**Verslag huishoudelijke elektrische installatie op laagspanning en zeer lage spanning****Algemeen:**

Referentie: 006-20260424-02	Datum controle: 24/04/2026
Keurder: 006

Eigenaar: Maurice Vanstippelen	EAN-code: Onbekend
Adres installatie: Maastrichterstraat 24, 3770 - Herderen	Nummer teller(s): 35094474
Distributienetbeheerder installatie: Fluvius	
Datum uitvoering installatie: <input checked="" type="checkbox"/> Vóór 01/10/1981 <input type="checkbox"/> Tussen 01/10/1981 en 01/06/2020 <input type="checkbox"/> Vanaf 01/06/2020	
Type: <input checked="" type="checkbox"/> Wooneenheid <input type="checkbox"/> Niet-huishoudelijk <input type="checkbox"/> PV <input type="checkbox"/> Batterij <input type="checkbox"/> Laadpaal

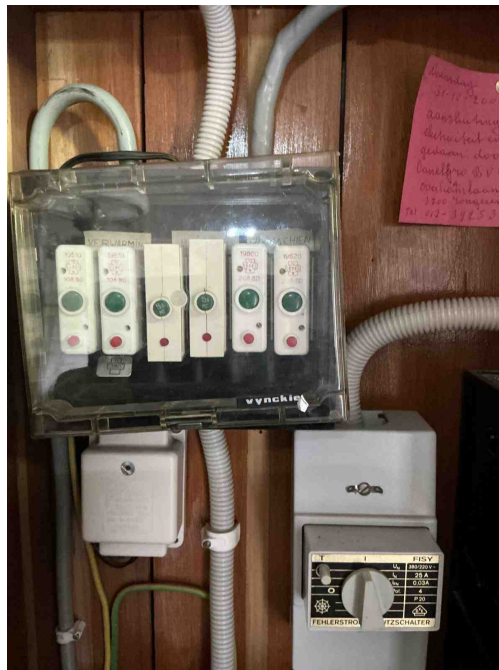
D08 - De nodige markeringen op de beveiligingstoestellen ontbreken of zijn onleesbaar (Boek 1: 5.3.5.5).
Opmerking: Kortsluitvermogen en uitschakelcurve ontbreken

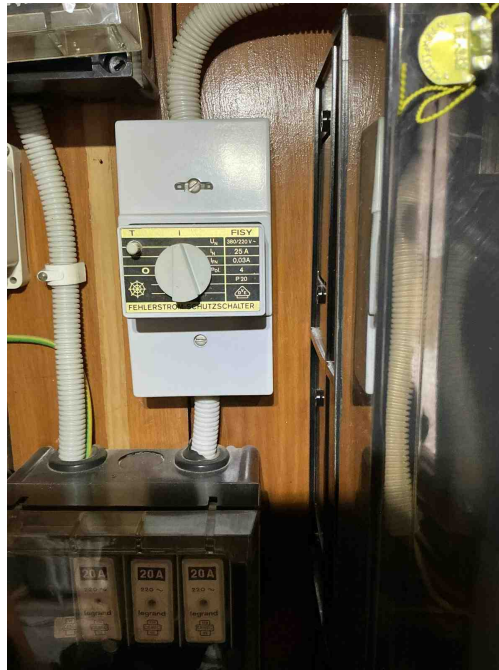
D24 - De differentieelstroombeschermingsinrichtingen die worden geplaatst in huishoudelijke installaties dienen tenminste van het type A te zijn (Boek 1: 5.3.5.3).

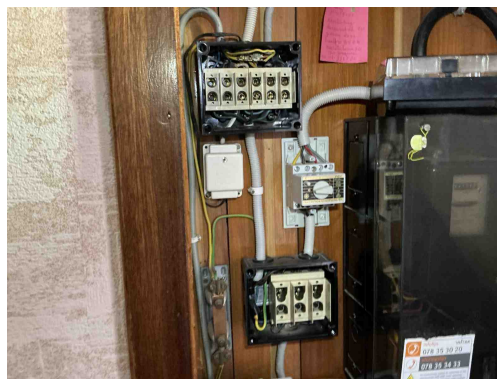
B29 - Het elektrisch verdeelbord in een huishoudelijke ruimte is niet voorzien van een deur (Boek1: 5.3.5.1).
Opmerking: Bord1

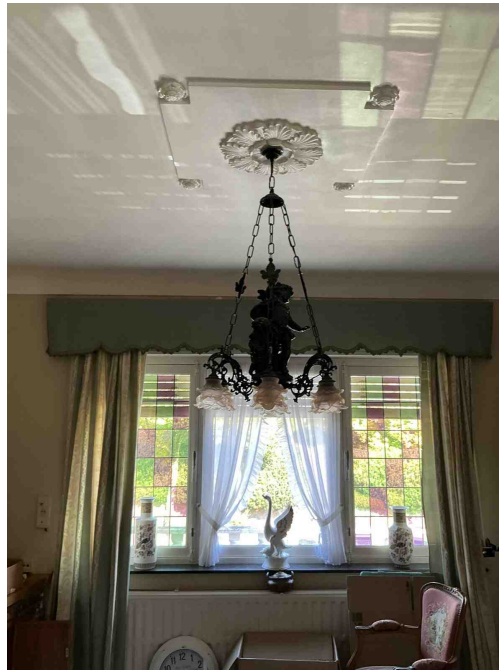
B30 - De houder van de beveiliging in een huishoudelijke ruimte is niet voorzien van aangepaste kalibreerelementen (Boek1: 5.3.5.5).
Opmerking: Bord2 en bord3

D04 - De hoofddifferentieelstroominrichting is niet verzegelbaar (Boek 1: 4.2.4.3).

C27 - Het gebruik van geleiders van het type VTLmB (côte-à-côte) is niet toegestaan (Boek 1: 1.4.2.1).
Opmerking: Beltransfo

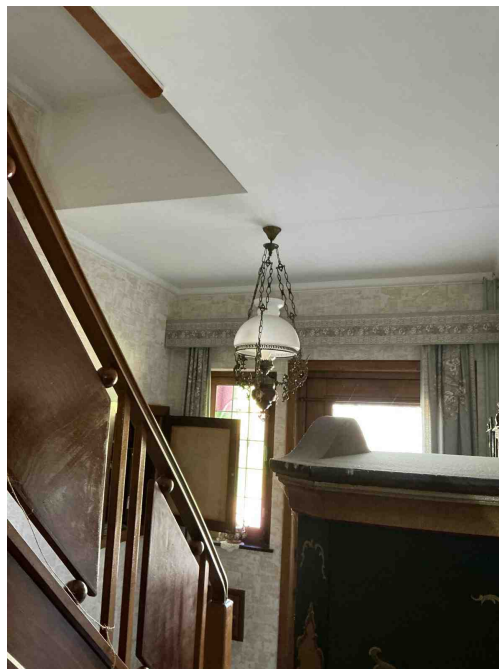
Toestellen klasse 00 en 01 zijn verboden.
Opmerking: Inkom, woonkamer

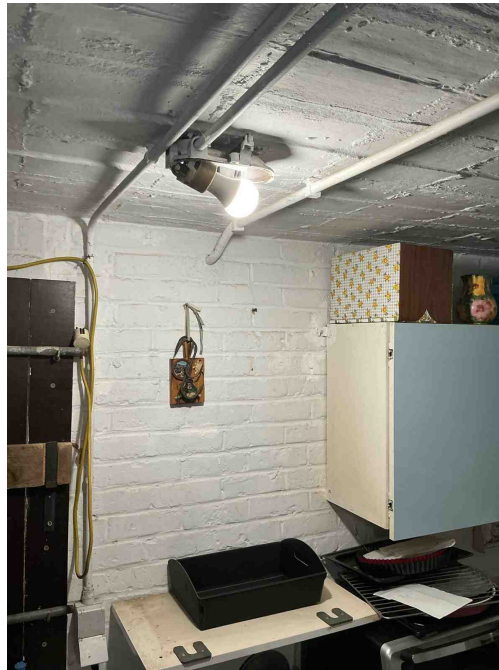
Toestellen klasse 00 en 01 zijn verboden.
Opmerking: Inkom, woonkamer

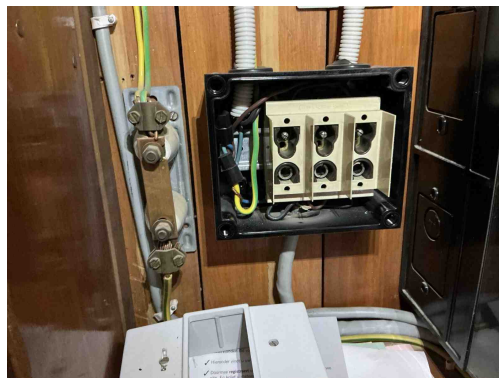
T11 - De contactdozen waarvan de toegekende stroomsterkte maximaal 16A en de toegekende spanning maximaal 250V bedraagt en niet bedoeld zijn voor de voeding van een of meerdere verbruikstoestellen voor een specifiek doel en niet geplaatst zijn in of op schakel- en verdeelborden, beschikken niet of IPXX-D (incl. gemeenschappelijke delen residentieel geheel) (Boek 1: 4.2.2.3/5.3.5.2).

Opmerking: Keuken, slaapkamer 1
